# Enquête publique VALSPAR – Sherwin-Williams Tournus décembre 2021

## contribution de l'Association SELEN

Figure 10 : Carte des périmètres de protection de captages d'alimentation en eau potable (source : ARS Bourgogne Franche-Comté)

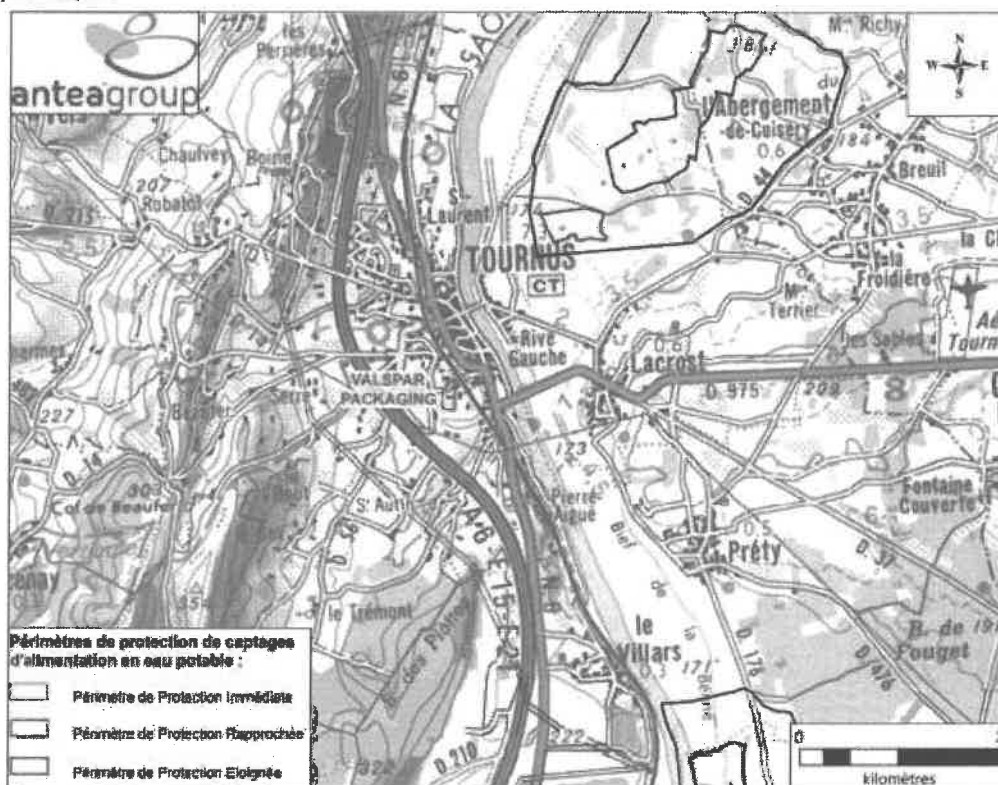
Les captages d'alimentation en eau potable les plus proches sont situés sur la rive opposée de la Saône. La Saône constitue une barrière hydraulique entre les écoulements d'eaux souterraines de la rive gauche et de la rive droite. Le site VALSPAR Packaging est situé en dehors de toute zone d'alimentation de captage d'AEP.

Cette approche est contredite par les études d'Antea Group, relatives à la délimitation des ressources majeures pour l'alimentation en eau potable sous couvert du fossé bressan, commanditées par l'agence de l'eau Rhône Méditerranée Corse, dont nous présentons ci-dessous quelques extraits :

Selon cette étude, la Saône ne constitue pas « une barrière hydraulique entre les écoulements d'eaux souterraines de la rive gauche et de la rive droite » contrairement à ce qui est soutenu dans l'étude hydrogéologique annexée à l'étude d'impact ! Les écoulements souterrains passent sous la Saône.

Figure 16 : Coupe géologique schématique SW/NE et W/E recoupant les secteurs de Cuisery et de Louhans

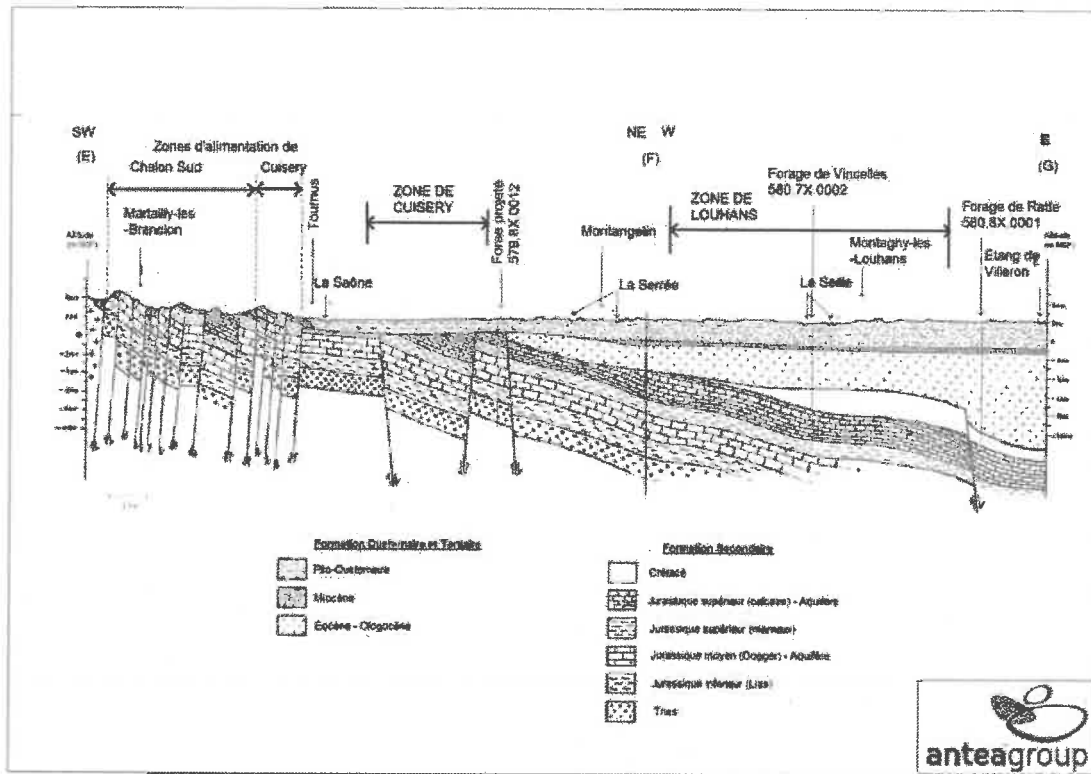
La coupe géologique de la figure 16 ainsi que la cartographie de la figure 17 représentent les situations respectives de l'aquifère de Cuisery et de **sa zone d'alimentation située essentiellement sur la rive droite de la Saône sur la commune de Tournus.**

Figure 17 : Délimitation du secteur de Cuisery

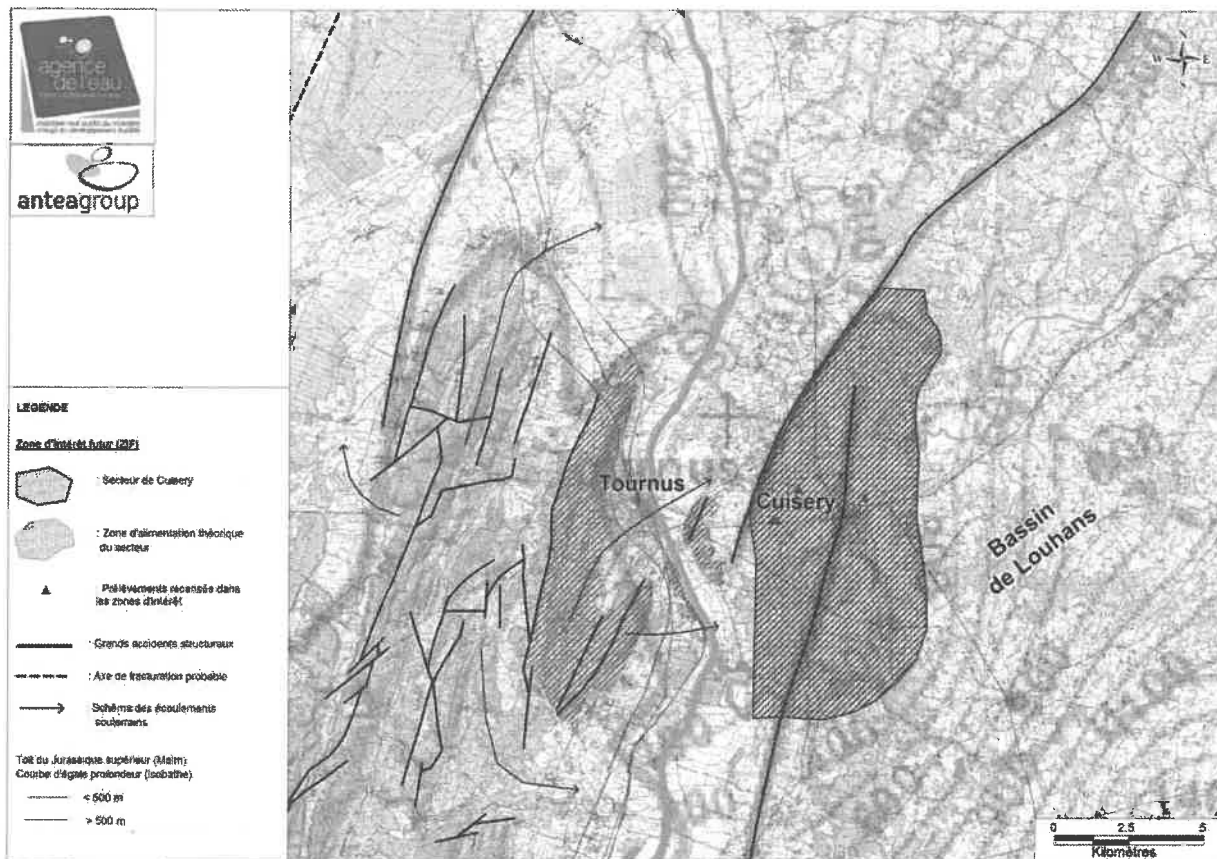
Qui plus est, les écoulements souterrains (flèche bleue) s'orientent vers les zones d'intérêt actuel, dont celle de l'Abergement de Cuisery.

Figure 1 : Zones de vulnérabilité du secteur de Cuisery

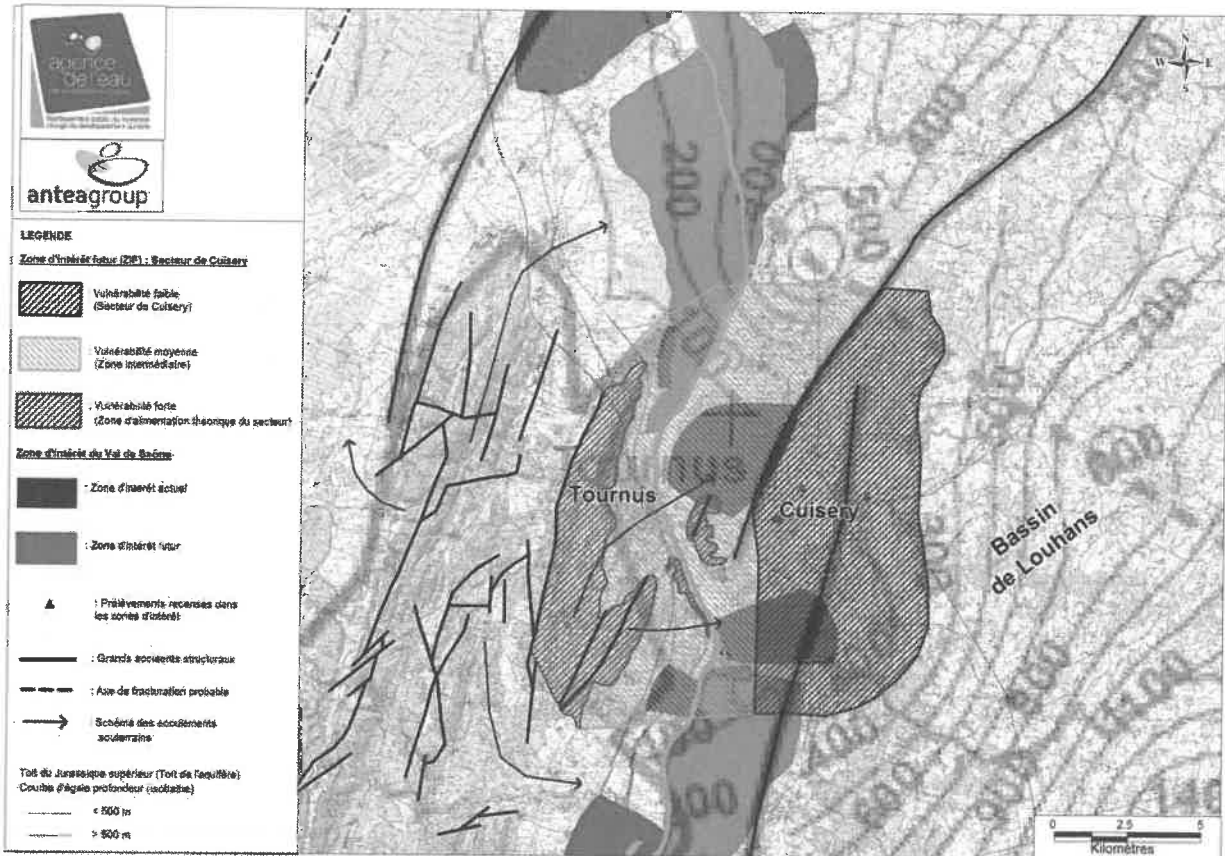
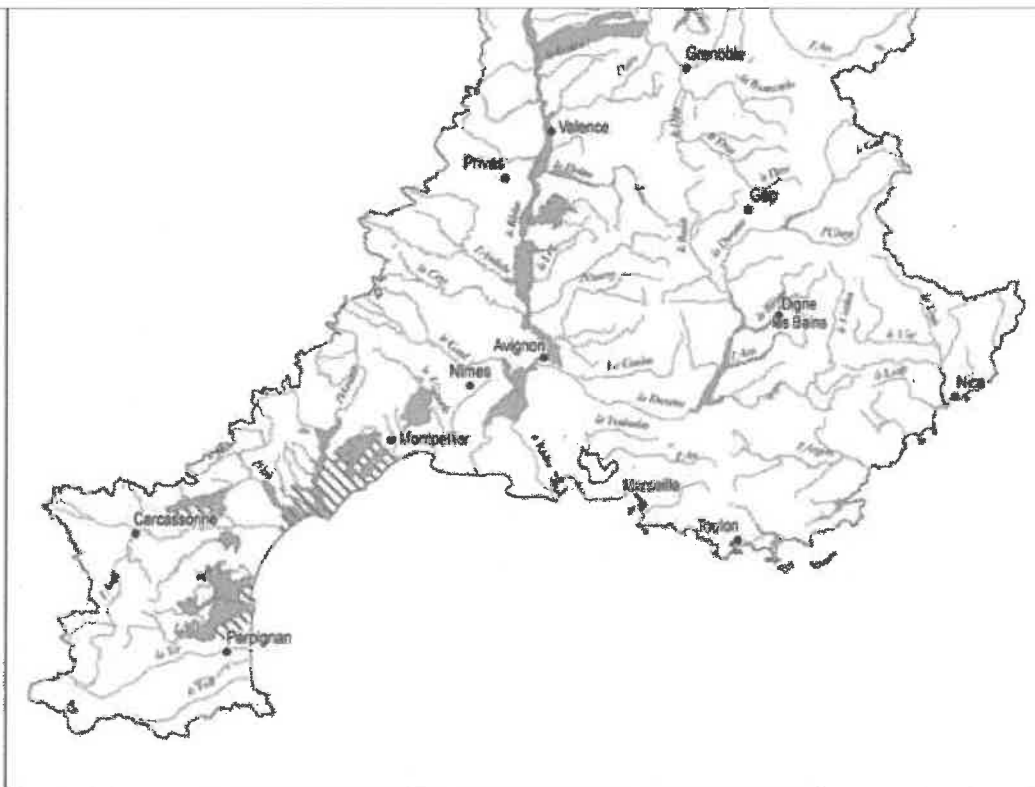
Compte tenu des enjeux relatifs à l'alimentation en eau potable actuelle et future identifiés dans le SDAGE Rhône-Méditerranée 2016-2021, cartographiés ci-dessous, nous demandons à ce que soit étudiées plus avant les potentielles connectivités hydrologiques entre la rive droite et la rive gauche de la Saône, afin de prendre toute disposition utile en vue de prévenir le risque de pollution de l'**aquifère stratégique de Cuisery** par l'implantation de la nouvelle unité de production.
